內政部 函

主旨：關於昇降機間及室內安全梯遮煙性能疑義1案，請查照。

圖 A

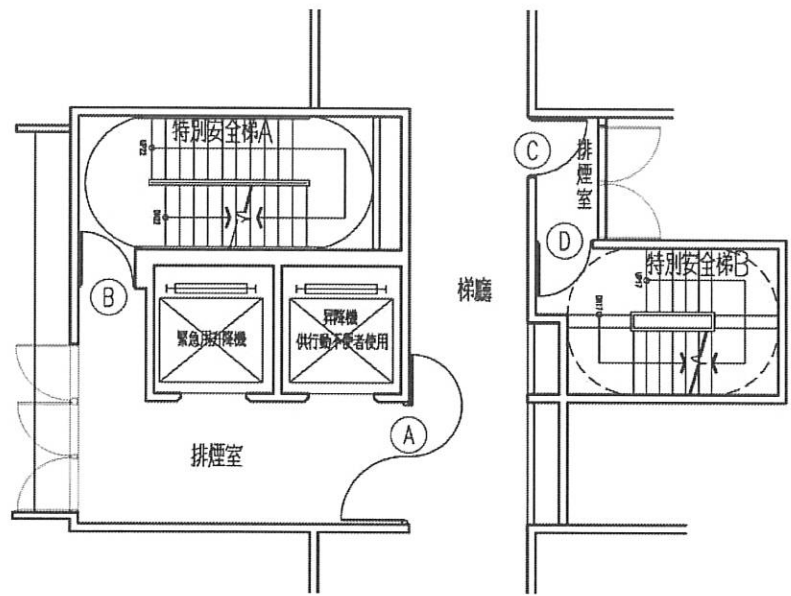
三、如昇降機道之出入口開向緊急昇降機之機間，因緊急昇降機機間四週牆壁及出入口之防火性能同編第107條第1款業有明定，該款第4目並規定應設置排煙設備，故該昇降機間出入口（如附件所示圖A之門A及門B，及圖B之門F）及昇降機道出入口得免受第79條之2第1項及第2項限制。

五、至特別安全梯之構造同編第97條第1項第3款業有明定，自室內通陽臺或進入排煙室之出入口，或自陽臺或排煙室進入樓梯間之出入口，裝設之防火門（如附件所示圖A之門C及門D）均未規定遮煙性能。

圖 B

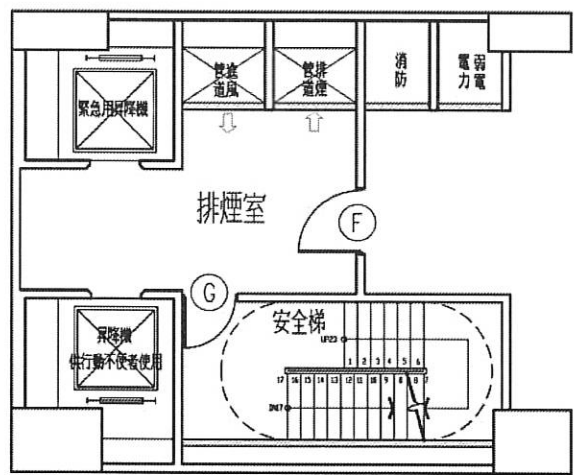
四、另本部93年8月16日台內營字第09300854220號函示「……如依規定僅需設置室內安全梯或戶外安全梯，並符合下列情形者，得經由緊急昇降機之機間進入室內安全梯或戶外安全梯：（一）該機間之出入口除開向一座室內安全梯或戶外安全梯外，限設一處，且不得直接連接居室。（二）緊急昇降機機間之排煙設備應符合各類場所消防安全設備設置標準第189條排煙室兼用之規定。（三）步行距離應計算至進入室內安全梯之防火門。（四）進入室內安全梯之防火門防火性能應符合同編第97條第1款第2目之規定。」緊急昇降機間已設有排煙設備，故自緊急昇降機機間進入之室內安全梯，其出入口之防火門（如附件所示圖B之門G）得免具遮煙性能。
